**RÉPONSES À LA DEMANDE DE RENSEIGNEMENTS N° 2  
DE LA RÉGIE DE L'ÉNERGIE**

Figure 1

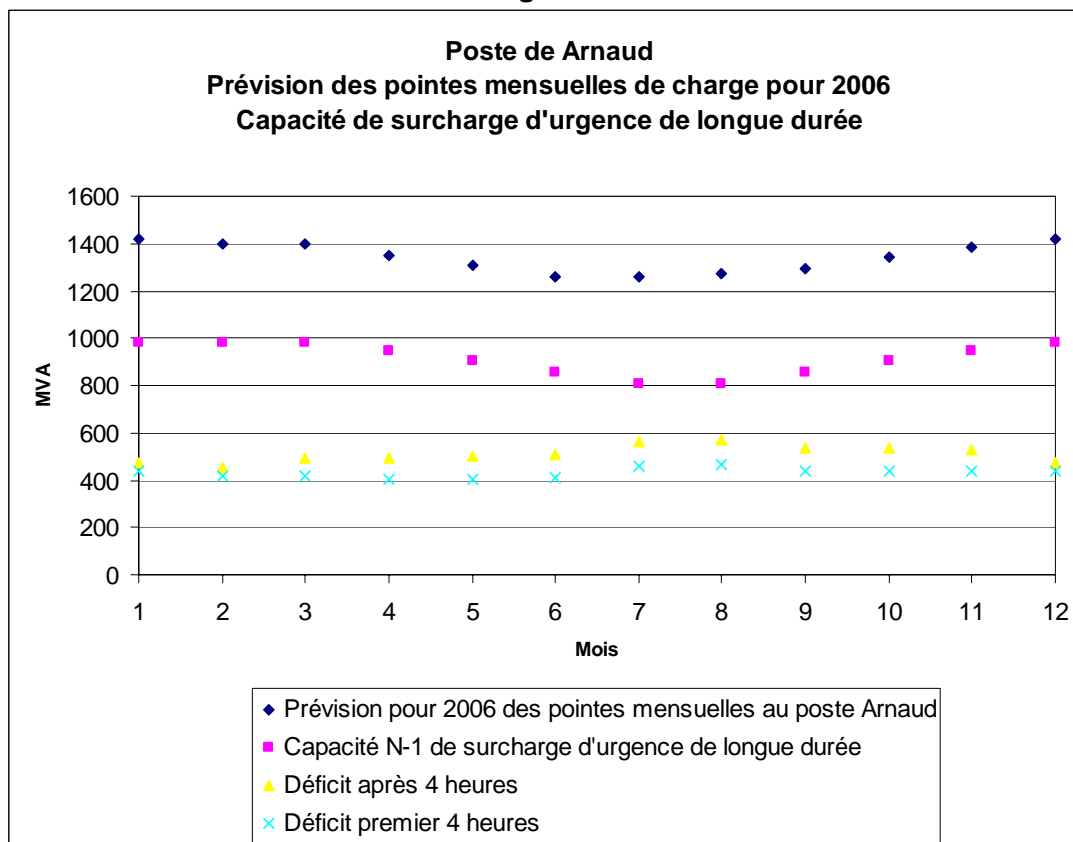
**1.2** Compte tenu de la réponse en 1.1, veuillez indiquer la capacité de production qui doit provenir de la centrale SM-3 à différentes périodes de l'année pour éviter une surcharge supérieure à celle acceptable.

La Figure 1 suivante illustre la problématique sur une période d'un an, en utilisant les pointes mensuelles pour la charge du poste Arnaud 161 kV pour l'année 2006.

En utilisant le régime de surcharge d'urgence de longue durée préconisé par le Transporteur et pour s'assurer une marge de manœuvre adéquate, la centrale SM-3 devrait être en opération en permanence avec une production minimale continue, allant de 450 MW à 500 MW suivant les conditions ambiantes et le niveau de charge, pour permettre de couvrir le déficit de 444 MVA à 490 MVA suite à la perte d'un transformateur (tableau 2 ci-devant). De plus, après une période maximale de 4 heures, il serait requis de réduire la surcharge sur le transformateur pour ne pas excéder sa température maximale d'exploitation, ce qui nécessiterait une production additionnelle provenant de SM-3 allant de 40 MW à 110 MW suivant les conditions ambiantes et le niveau de charge. Par ailleurs, le Transporteur rappelle que les critères de conception du Transporteur et du NPCC ne permettent pas le déclenchement de la charge comme choix de solution lors de la perte d'un élément sur le réseau de transport.

**Production de la centrale Sainte-Marguerite 3 en 2004**

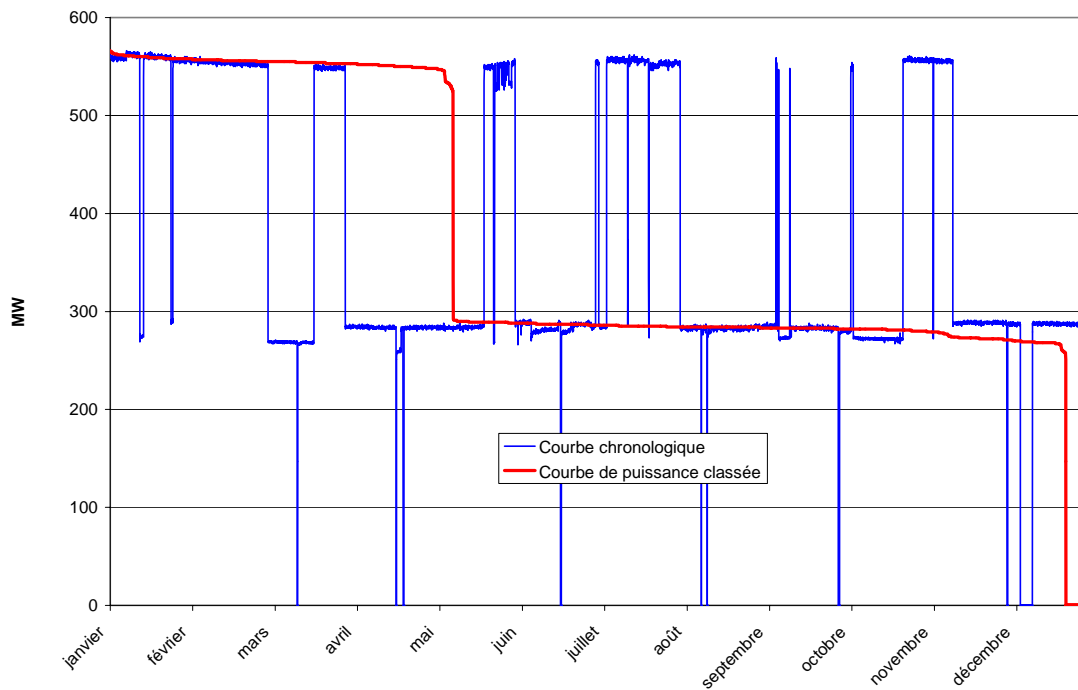
**2.4** Veuillez fournir la capacité horaire de production reçue de la centrale SM-3 depuis l'automne 2003, sous forme de courbe chronologique et de courbe de puissance classée sur 12 mois consécutifs. S'il y a eu des périodes où le Transporteur n'a reçu aucune production de la centrale SM-3, veuillez les préciser et en indiquer les raisons.

**R2.4**
